伊方発電所 1号炉及び2号炉の 廃止措置計画変更に係る申請の概要について

(審査会合における指摘事項の回答)

令和4年6月17日
四国電力株式会社

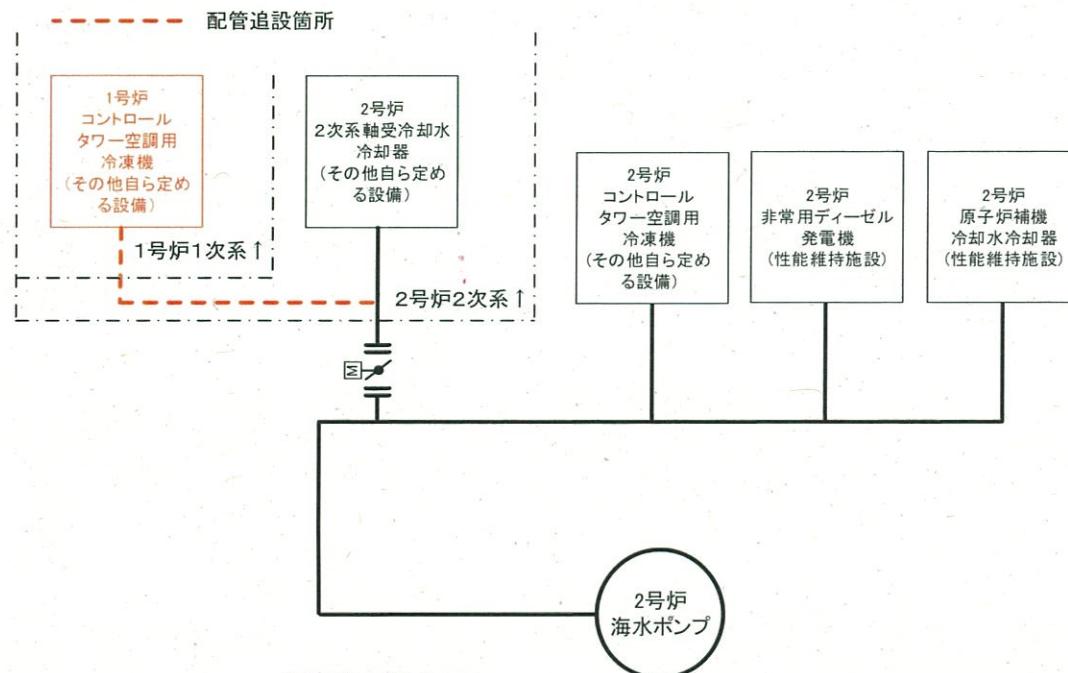
2号炉海水ポンプを1号炉との共用設備として整理することについて再検討すること。

○2号炉海水ポンプの供給先に1号炉が追加となるため、2号炉海水ポンプを1号炉および2号炉の「共用」設備として維持管理することを、廃止措置計画本文六のなかに記載し明確化する。

○また、性能維持施設へ海水を供給するために必要な負荷に対して、十分な容量を確保できる設計であることを追記する。

(修正箇所は赤字)	施設区分	設備等の区分	位置、構造及び設備※1		維持機能	性能	維持期間
			設備（建家）名称	維持台数			
	その他主要施設	原子炉補機冷却海水設備	海水ポンプ※2	1台	既許認可どおり※3	冷却機能 (自動起動機能を除く。)	性能維持施設へ海水を供給できる状態であること。 2号炉使用済燃料貯蔵設備内の使用済燃料の搬出が完了するまで

※3：海水供給先に1号炉を含むこととし、2号炉の性能維持施設へ海水を供給するために必要な負荷に対して、十分な容量を確保できる設計とする。

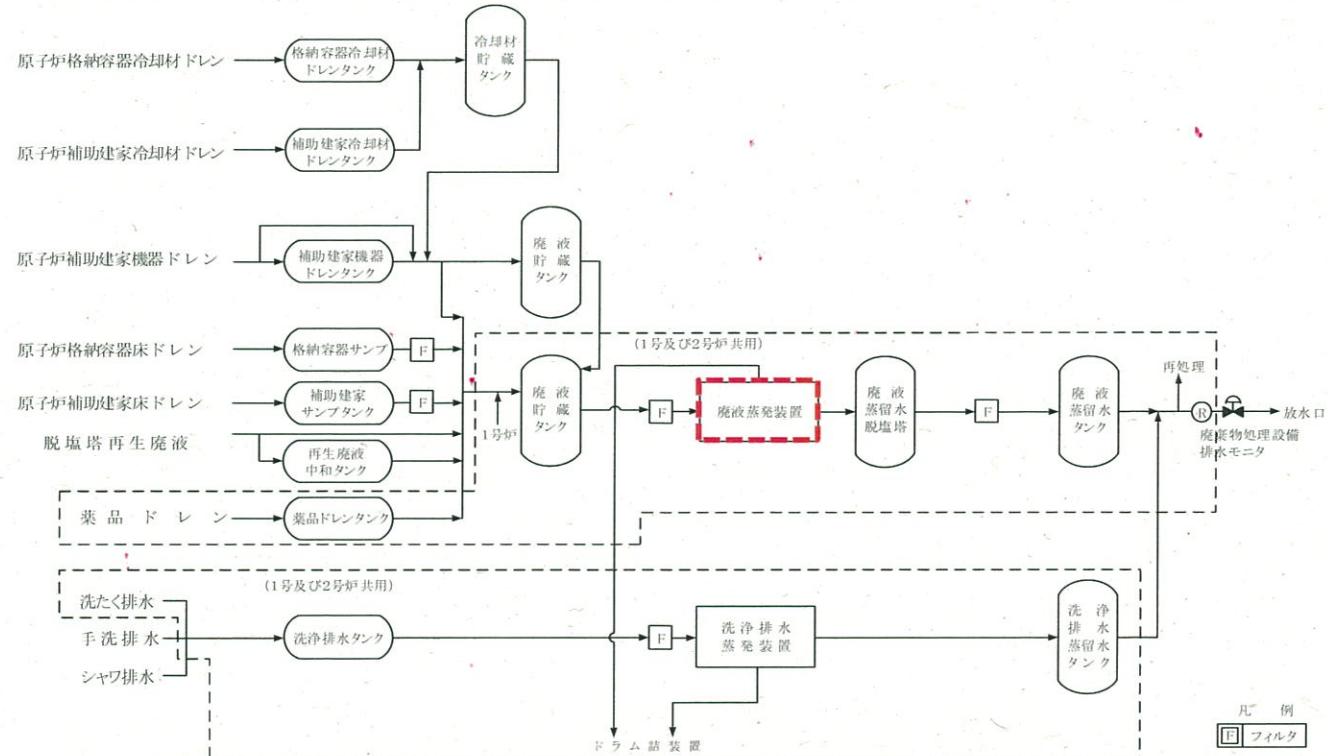
強酸ドレンポンプ廃止に伴う強酸ドレンの処理方法の運用変更について説明すること。

- 1号炉海水ポンプ廃止による1号炉強酸ドレンポンプの廃止に伴い、強酸ドレンの処理方法については、人の手を介して直接ドラム缶に廃液を投入する運用に変更する。

- ・ 強酸ドレンは放射化学室の容器からシンクへドレンする際に中和処理している。また、強酸ドレンタンクからの抜き取り時や運搬時には耐薬品性の運搬用密閉容器を用いて漏えい防止を図るとともに、フェイスシールド等を着用し汚染防止策を講じることから、安全性は確保できる。
- ・ 強酸ドレンタンク点検時等において、当該タンク内の底部の残水については、当該タンクのドレン弁から耐薬品性の運搬用密閉容器へ受け、人の手により運搬、直接ドラム缶に廃液を投入し、固型化した実績があり、安全性に問題ないことを確認している。
